## Krycí list ZBV

**III/2367, most ev. č. 2367-2 přes potok za obcí Nový Jáchymov**

## Změnový list

Popis a zdůvodnění Změny: **Změny nepředvídatelné, upřesnění rozsahu frézované části vozovky**

Měření kubatury frézování

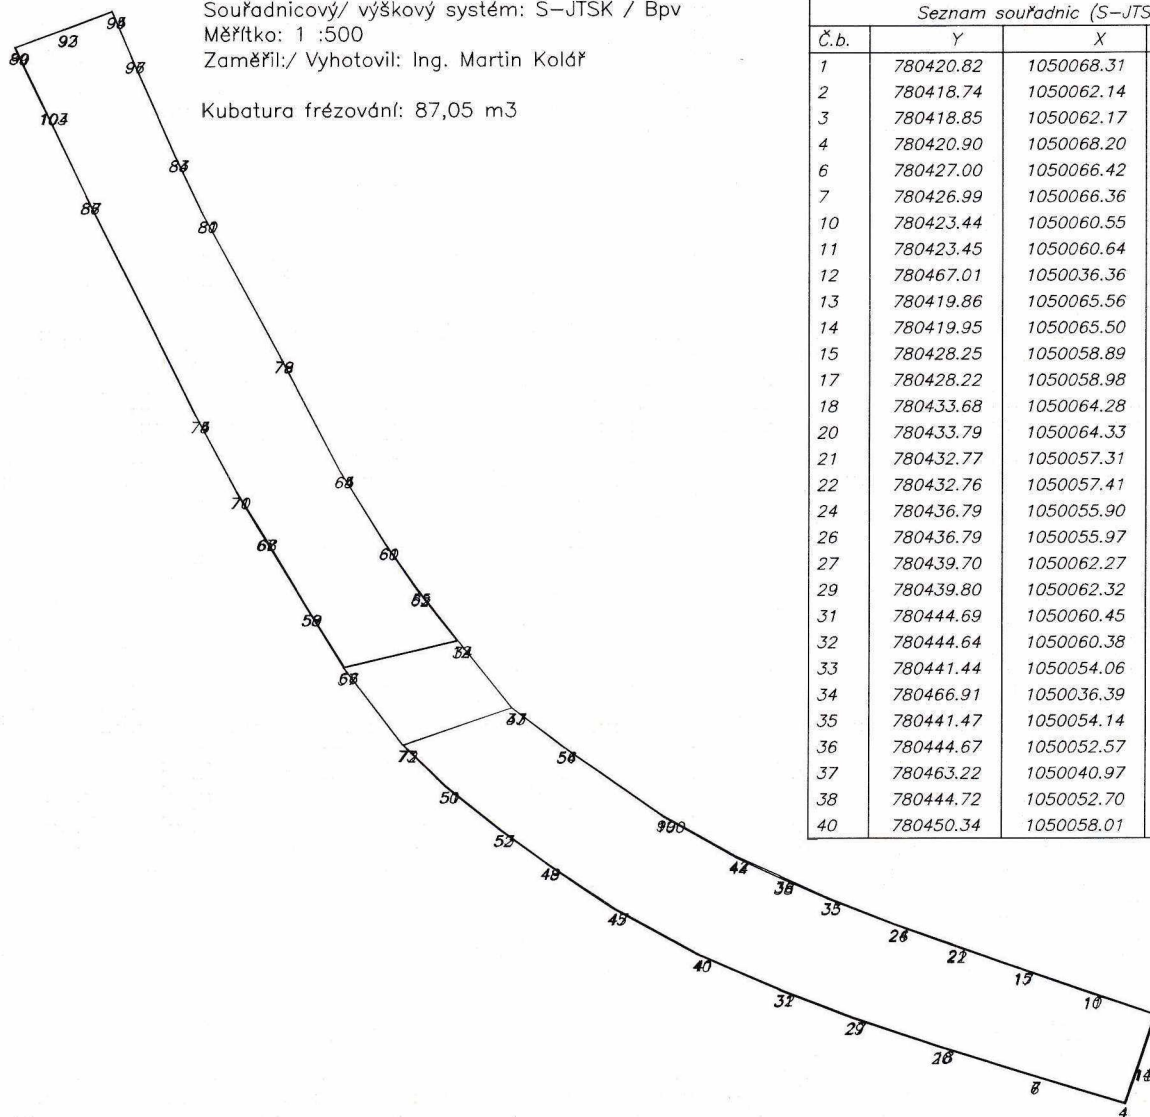
Upřesnění rozsahu frézované části vozovky.

Během frézování asfaltových vrstev a po očištění krajnic komunikace byl zjištěn větší rozsah zpevněných asfaltových ploch.

Doloženo vyjádřením AD - doklad č. 08, zápisem z KD č. 3 - pokyn k vyčíslení skutečného rozsahu frézovaného asfaltového souvrství - doklad č. 10 a geodetickým zaměřením skutečného množství frézovaného asfaltového souvrství mimo most - doklad č. 11.

Kubatura frézování: 87,05 m<sup>3</sup>
